Nota van beantwoording zienswijzen

bij locatieplan deelplan C ondergrondse containers voor huishoudelijk restafval

Versie 1.0

Datum: april 2018

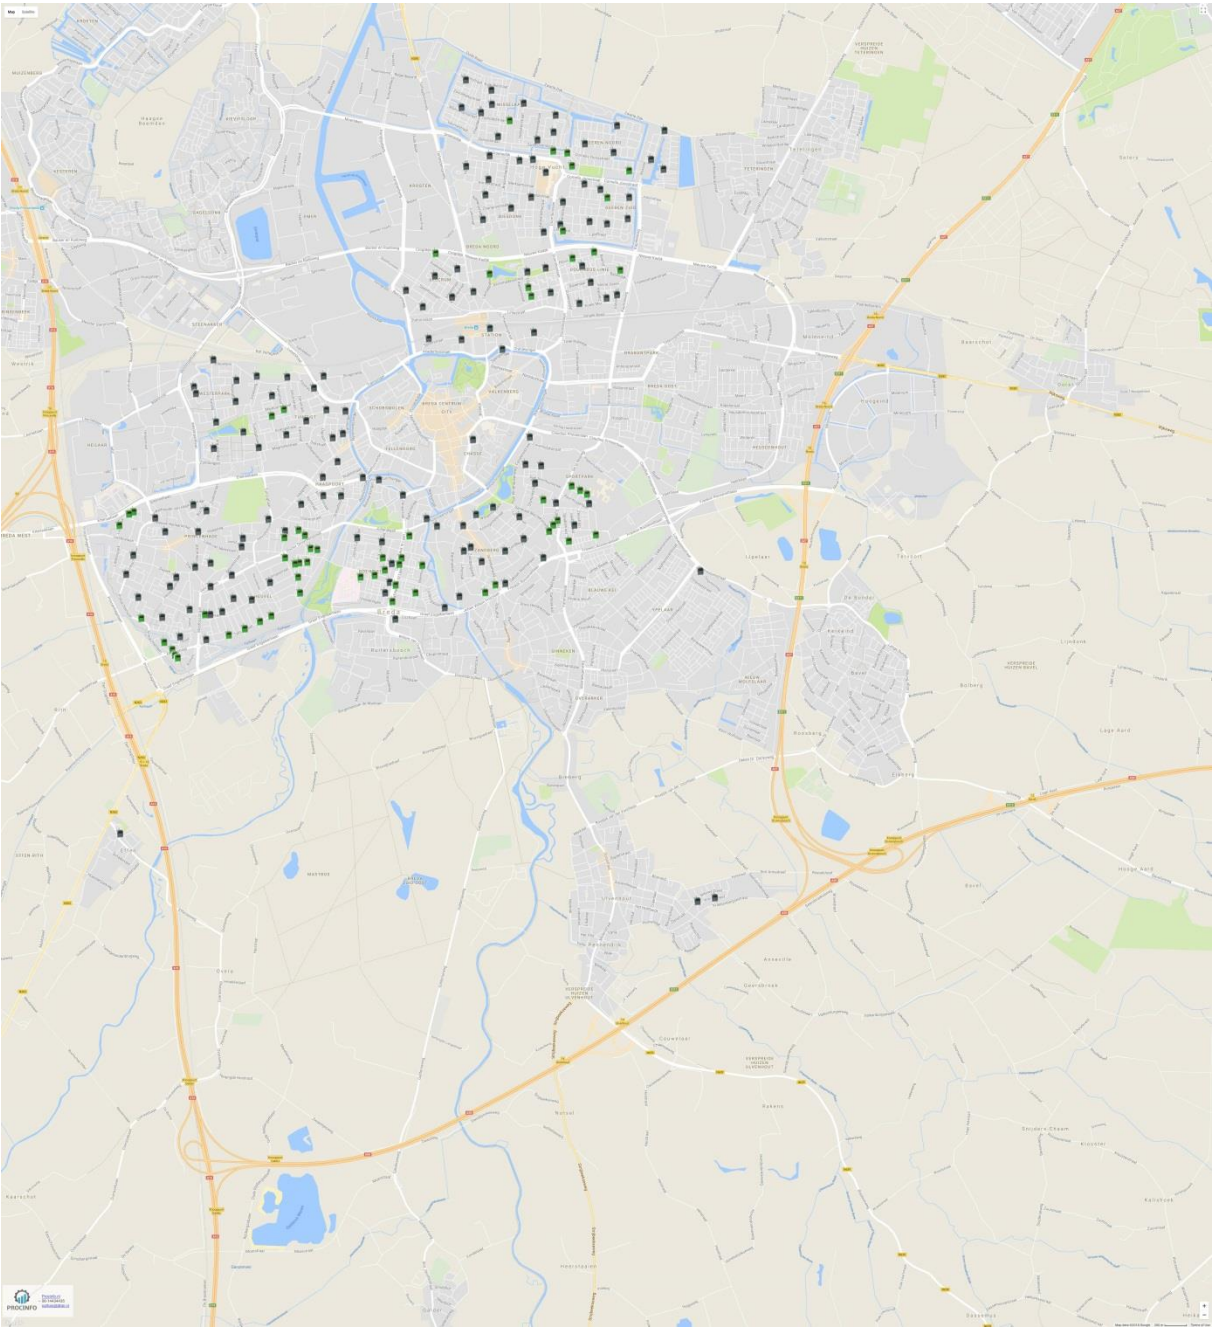
OG0337 Fort	<p>Vijf (5) reacties:</p> <ol style="list-style-type: none"> 1. Te grote loopafstand 2. Niet in overeenstemming met bestemmingsplan. 3. Parkeerplaats is geen goede plaats ivm parkeerdruk. <p>Alternatief hoek Zuilenstraat - wethouder van Haperenstraat bij nr 59, dr van Haperen straat, behoud plaats in de Wendel. Eventueel in Fort maar dan met groen er om heen.</p>	<ol style="list-style-type: none"> 1. Voor de betrokken adressen is de loopafstand maximaal 300 meter. Deze afstand is vastgelegd in de nadere regels die horen bij afvalstoffenverordening Breda 2016. De verordening en andere regels zijn te vinden op www.breda.nl/afval. 2. Geen probleem met het bestemmingsplan omdat geen omgevingsvergunning nodig is. Er hoeft niets aangevraagd te worden, dus geen toetsing, dus niet strijdig met bestemmingsplan. Op basis van artikel 2 onderdeel 18 onder e van bijlage II van het Besluit omgevingsrecht (Bor) is het plaatsen van een container voor het inzamelen van huishoudelijke afvalstoffen vergunningsvrij mits <ol style="list-style-type: none"> a. niet hoger dan 2.00 meter (vanaf aansluitend terrein) en b. indien bovengronds geplaatst, de oppervlakte niet meer bedraagt dan 4 m2. <p>Je komt bij artikel 2 lid 18 van bijlage II van het Bor niet toe aan het bepaalde in het bestemmingsplan.</p> <p>De containers moeten in woonwijken staan omdat ze voor het huishoudelijk restafval zijn. Binnen de bebouwde kom is het moeilijk om containers te plaatsen buiten het zicht van omwonenden. In de randvoorwaarden voor het bepalen van de plaats van een ondergrondse container staat waarmee we rekening houden bij inpassing in de openbare ruimte en andere onderwerpen.</p> 3. Voorkeur om geen parkeerplaats op te heffen. Gezien de beperkte mogelijkheden in de omgeving is toestemming gegeven 1 parkeerplaats op te heffen. <p>Alternatieve locaties: De hoek dr van Haperenstraat / Zuilenstraat is niet mogelijk in verband met aanwezige bomen en kabels en leidingen. Dr van Haperenstraat zelf heeft niet voldoende ruimte voor container door afstand tot erf grenzen en trottoir en ook hier lopen veel kabels en leidingen.</p>	<p>De ondergrondse container krijgt geen andere plaats, omdat deze plaats voldoet aan de geldende criteria.</p> <p>Behoud containerlocatie met groen er om heen.</p>

In verband met vertraging van de herinrichting van de Leistraat kan de ondergrondse container niet geplaatst worden. Container wordt verplaatst.

<p>De alternatieve plaatsen zijn daarom minder geschikt voor de ondergrondse containers in verband met kabels en leidingen en aanwezige bomen. De procedure plaatsing ondergrondse containers voor restafval, de verordening en nadere regels zijn te vinden op www.breda.nl/afval.</p> <p>De container wordt daarom niet verplaatst. Wel kan er groen om de ondergrondse container geplaatst worden.</p>	
--	--	---	--
